37/15 Ergänzungsbericht

Erlass des Bebauungsplans "Seetalplatz Nord, A4/A5" inkl. zugehöriger Sonderbauvorschriften

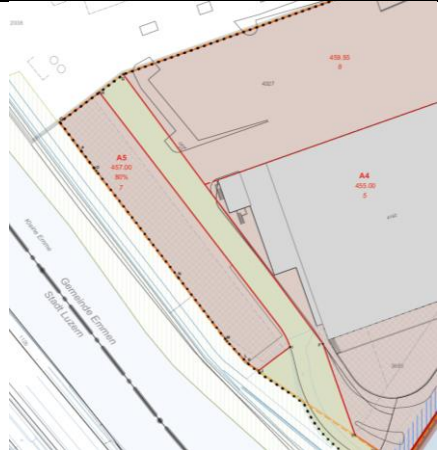
Situationsplan	
Planlegende	Bereich für öffentliche publikumsorientierte Erdgeschossnutzungen
Plan	Erweiterung "Baubereich unterirdische Bauten" um den Bereich "Feinerschliessung" zwischen den beiden Baubereichen A4 und A5.
SBV	
Art. 10 Abs. 1	Teilstreichung: Im Baubereich Hochbauten A4 ist eine geschlossene Bebauung mit vertikaler Akzentsetzung als Ummantelung des bestehenden Komplexes zu realisieren. Die Höhendominante im speziellen Baubereich ist zwingend zu realisieren.
Art. 10 Abs. 2	Streichung: Die Fassaden sollen einen entsprechenden geschlossenen Anteil aufweisen. Sie sind mineralisch/steinern auszuführen. Die Farbe von verputzten Flächen ist dem mineralischen Ton anzugleichen.
Art. 11 Abs. 2	Ergänzung: Flachdächer sind zur Energiegewinnung und/ oder für den ökologischen Ausgleich zu nutzen.
Art. 16 Abs. 3	Ergänzung: Zur Ermittlung des induzierten Verkehrsaufkommens sind die im Anhang aufgeführten Kennzahlen zu verwenden. Der Gemeinderat kann die Kennzahlen bei massgeblich geänderten Bedingungen unter Beizug eines Experten anpassen.

Bebauungsplan Seetalplatz Nord A4/A5, Stand öffentliche Auflage	Bebauungsplan Seetalplatz Nord A4/A5, Stand Beschluss Einwohnerrat

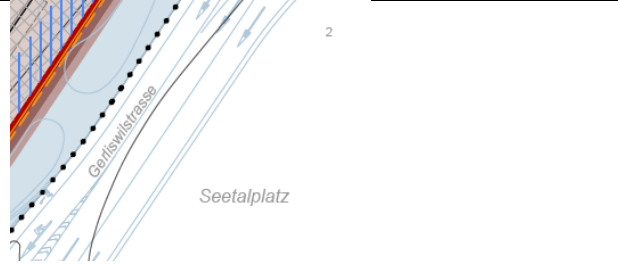
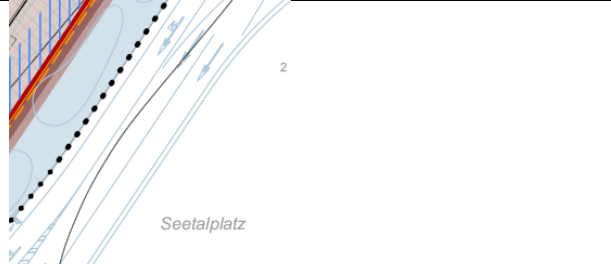
Aufgrund des Antrags der Dienststelle Verkehr und Infrastruktur des Kantons Luzern wurde im Nachgang zur öffentlichen Auflage die Anpassung des Baubereichs A5 im Bebauungsplanperimeter "Seetalplatz Nord A4/A5" notwendig. Die Baulinie entlang der kleinen Emme wurde auf die Grenze des Hochwasserschutzprojektes zurückgesetzt. Da dieser Bereich durch die Grundeigentümerin dem Kanton abgetreten wurde, ergeben sich hieraus keine weiteren Eigentumseinbussen. Die Eigentümerin (Viscosuisse Immobilien AG) hat von dieser Planänderung Kenntnis genommen und ihr Einverständnis per Unterschrift bestätigt.
